Unterstützung Maßnahmenenerarbeitung und Maßnahmenbeurteilung ehem. Munitionslager Mitholz

Vorausmaßnahmen, Variantenvergleich und
VBS-Risikoanalyse 2020

Bericht E 41/2020

Auftraggeber	Bundesamt für Umwelt, Abteilung Gefahrenprävention, Sektion Störfall- und Erdbebenvorsorge
Projekt-Nr. (EMI)	268577
VS-Einstufung	keine

Abbildung 2: Näherungsberechnung der Wurfweiten für einzelne Wurfstücke von 3 t bis 5 t Masse aus dem Unfallereignis 1947 bei Variation des Abgangswinkels und der Abgangsgeschwindigkeit. Wertebereich vgl. Anhang 2: Abschätzung Energiegehalt Trümmer Mitholz 1947.

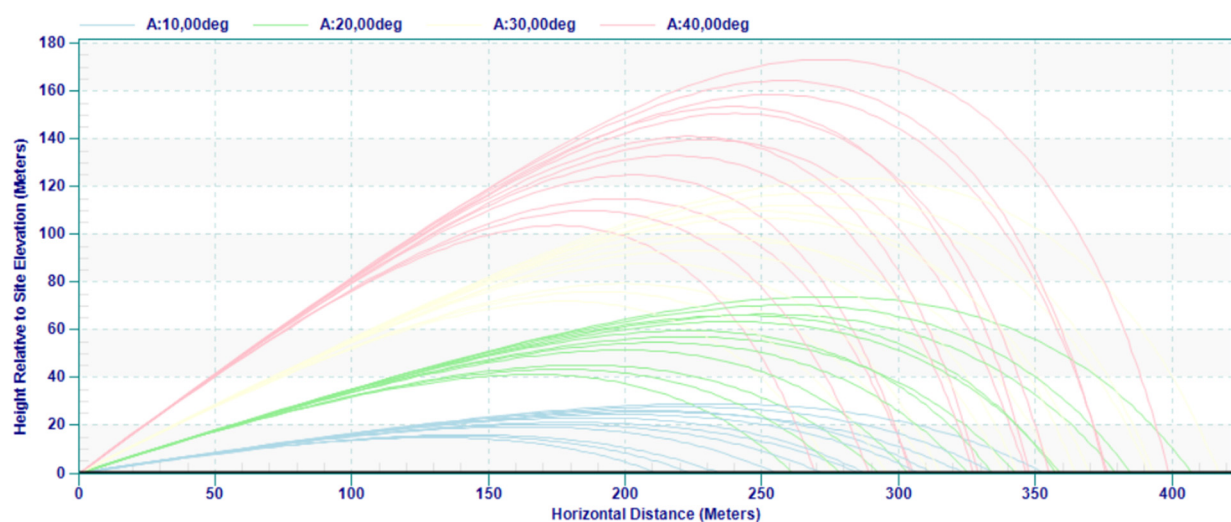
Zur Wirksamkeit der Netze gegenüber den maßgebenden Explosionsszenarien macht die Vorstudie keine quantifizierten Aussagen. Eine Darstellung beispielsweise der reduzierten Gefährdungsbereiche fehlt. Die Vorstudie enthält eine Abschätzung der kinetischen Energie, welche die Trümmer bei dem Unfallereignis 1947 gehabt haben mögen, um die entsprechenden Wurfweiten zu erreichen. Eine solche Abschätzung ist auch aus Sicht des EMI sinnvoll und notwendig, um entsprechende Netzsysteme zu dimensionieren. Vergleichende Berechnungen von Flugbahnen haben gezeigt, dass bei Trümmersgeschwindigkeiten von 150-300 m/s und Trümmersmassen von 3000 bis 5000 kg die in der Vorstudie angegebenen Energiegehalte von deutlich mehr als 10000 kJ plausibel sind (Abbildung 2 und Anhang 2: Abschätzung Energiegehalt Trümmer Mitholz 1947).

Abbildung 3:Übersicht Maßnahmenplanung des VBS [13].

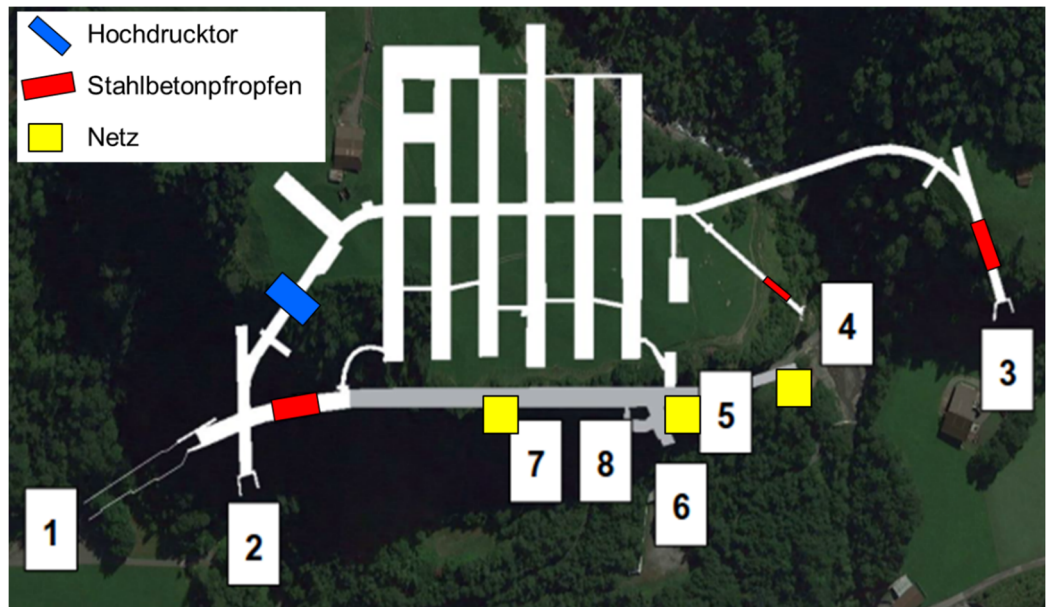
- b. Nachverfolgung der Planung und Bemessung von Netzsystemen vor dem Fels an den Orten 5 bis 8 nach Abbildung 3. Die Netzsysteme sollten auftrennbar sein, um allfällige Arbeiten am Fels während der Räumung nicht zu beeinträchtigen.

Abbildung 12: Ausschnitt Schnitt 3: Hohlraumverfüllung, Anhang B [15].

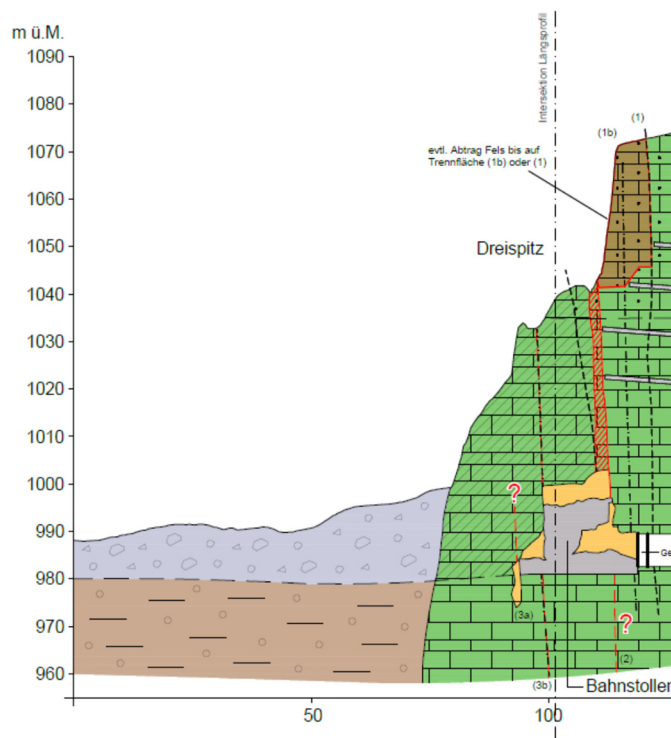
Als mögliches Verfüllmaterial nennen [5, 15] Blähton. Wie dort festgehalten, sollte beim möglichen Einbringen darauf geachtet werden, dass Blähton leicht elektrostatisch aufladbar ist, was im Zusammenhang mit der Empfindlichkeit der verschütteten Zünder und dem Kupferazid (vgl. Abschnitt 6.2.1) kritisch ist.

Für eine Entscheidung, ob die Verfüllung ohne Evakuierung unbeteiligter Dritter möglich ist, sind aus Sicht des EMI noch zu viele Fakten unbekannt. Sobald durch menschliche Einwirkung das Risiko bei störfallrelevanten Ereignissen erhöht wird und durch geeignete Schutzmaßnahmen nicht in einen nach StFV akzeptablen Bereich gesenkt werden kann, müssen unbeteiligte Dritte evakuiert und die Verkehrsträger gesperrt werden.

Variante B.1 SOMA KAMIR

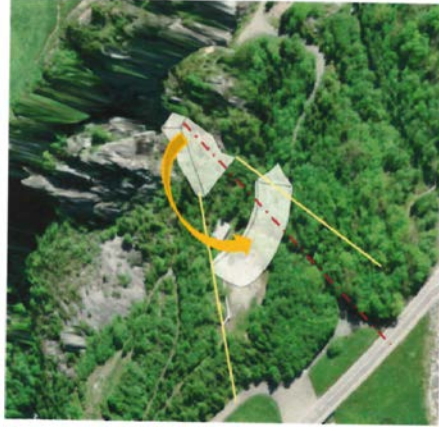
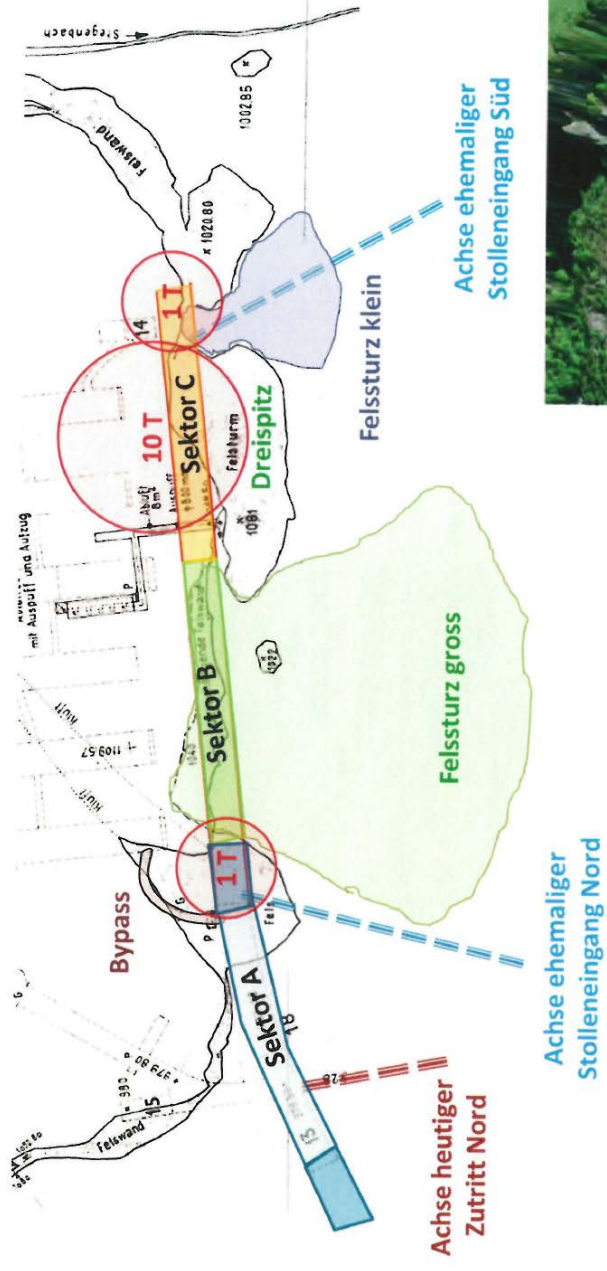
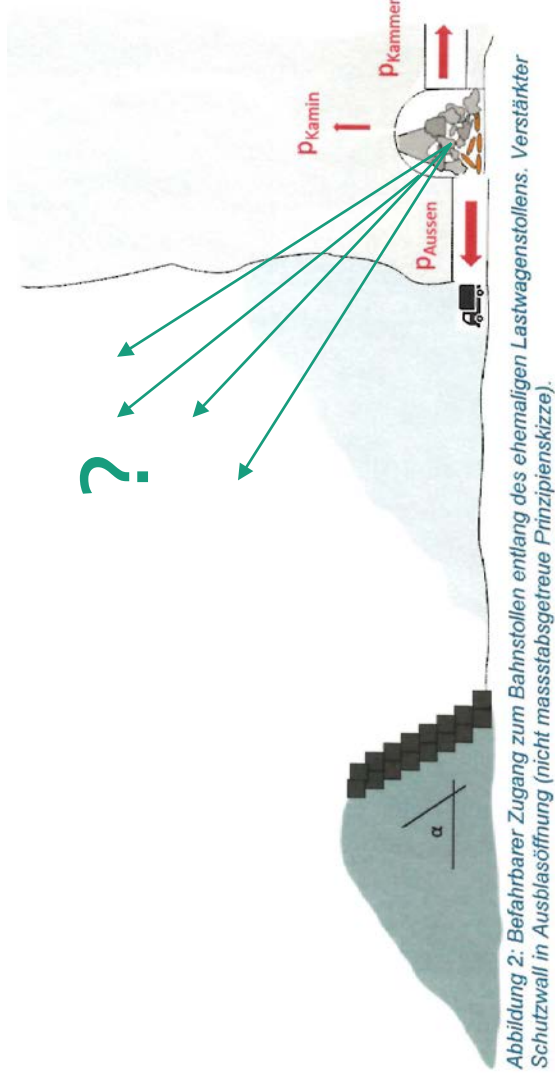
- G11 Einschätzung Veränderung Risiko für Unbeteiligte nach Realisierung: +3
 - Unbeteiligte sind auch die Nicht-Anwohner. Das Risiko für diese bleibt, bzw. nimmt mit der Zeit wegen Alterungseffekten zu.
 - Das kollektive Risiko nimmt jedoch wegen der Umsiedlung ein wenig ab.
 - Risiko für Groundshock (Entgleisung Bahn, Gefährdung Straße) bleibt bestehen.
 - **Ergänzung Diskussion am 5.6.2019: Die Verkehrswege sollen gegen alle relevanten Explosionseffekte (Blast, Trümmerwurf, Groundshock) gesichert werden, Straße und Schiene werden auch für Groundshock entkoppelt**
- G12 Einschätzung Veränderung Risiko für Unbeteiligte während Realisierung: 0
 - Wegen Umsiedlung ändert sich das Risiko der Bevölkerung während der Maßnahmen nur dann, wenn die Umsiedlung vor der Maßnahme stattfindet. Das Risiko weiterer Unbeteiligter bleibt gleich wie derzeit.

Variante C.5 Sicherung gegen Explosion und Aufbereitung Trinkwasser W+T

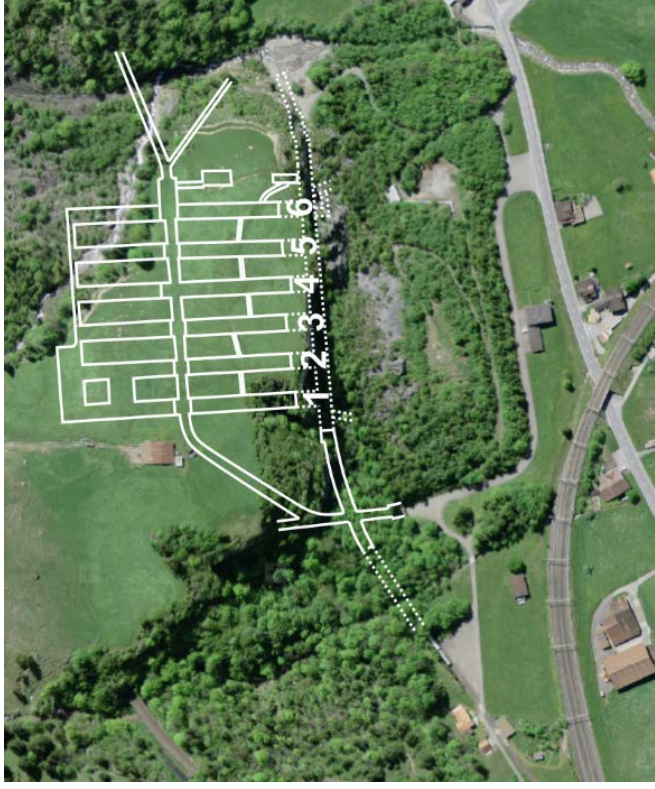
- G11 Einschätzung Veränderung Risiko für Unbeteiligte nach Realisierung: +2
 - Beschriebene Sicherungsmaßnahmen zum Schutz vor Explosionseffekten werden als wirksam und machbar vorausgesetzt. Dies wäre noch zu zeigen.

Bauliche Sofortmaßnahmen

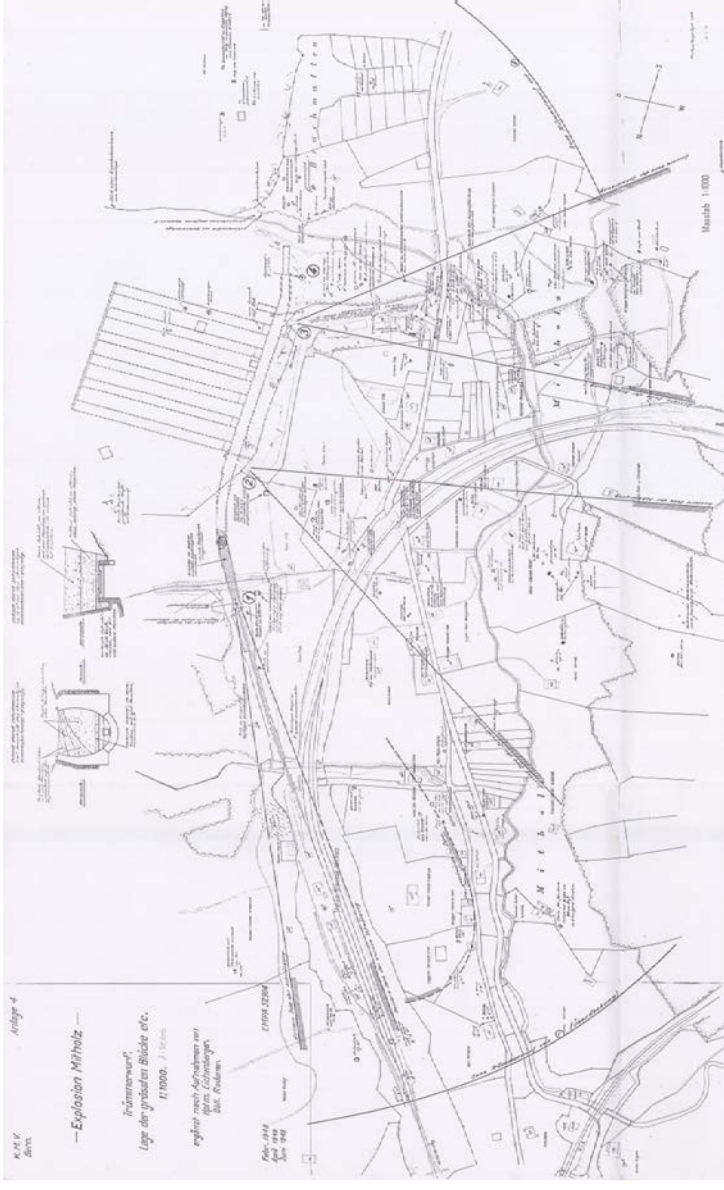
- Auslegung Schutzwälle
 - Für Dämme vor Portalen stellt TLM 2010/Teil 2 empirische Gleichungen zur Verfügung
 - Reduktion der Trümmerwurfweiten für gewählte Trümmerdichte auf ca. 40 % **im Auswurfbereich vor den Portalen** möglich
 - Wall-Geometrie ergibt sich aus Abgangswinkeln der Portal-Trümmer gem. TLM 2010/2
 - Blastbelastung aus max. TNT-Menge gem. Risikoanalysen
 - Tatsächliche Belastungswerte hängen von der jeweiligen Situation ab (Abstände, Geometrie, Umströmung...)
- Schutzwälle schützen nicht vor Trümmerwurf aus Kraterbildung
 - Alle Versagensformen des Felsens berücksichtigen!

Bauliche Sofortmaßnahmen

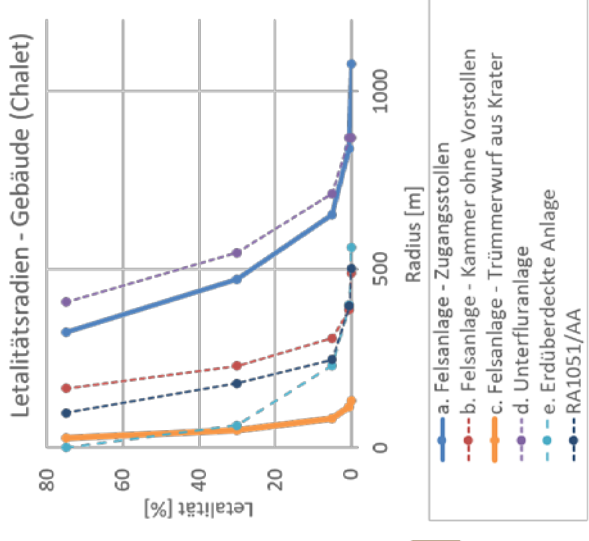
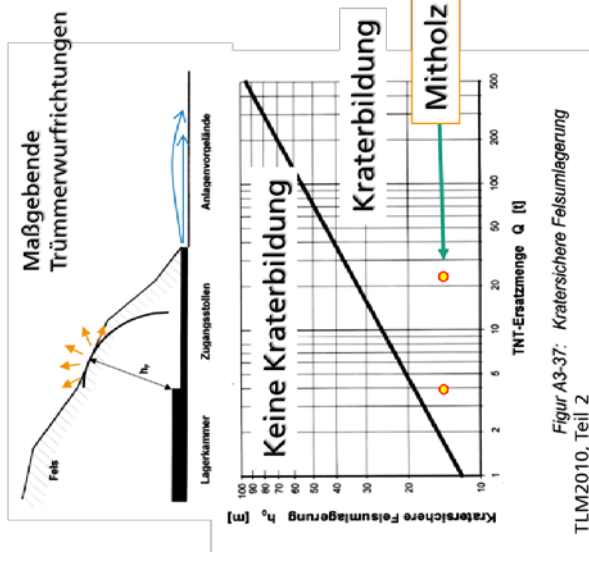
- Wirkungsanalyse Trümmer
 - TLM 2010/2 bietet Modelle auch für Trümmerwurf bei »lockerer« Überschüttung eines gewachsenen Fels
 - → geologische Einschätzung mit Blick auf Anwendbarkeit der Modelle notwendig
 - Unterschiedliche Szenarien berücksichtigen
 - Aus allen die maßgebenden Belastungen / Wirksamkeiten der Maßnahmen betrachten
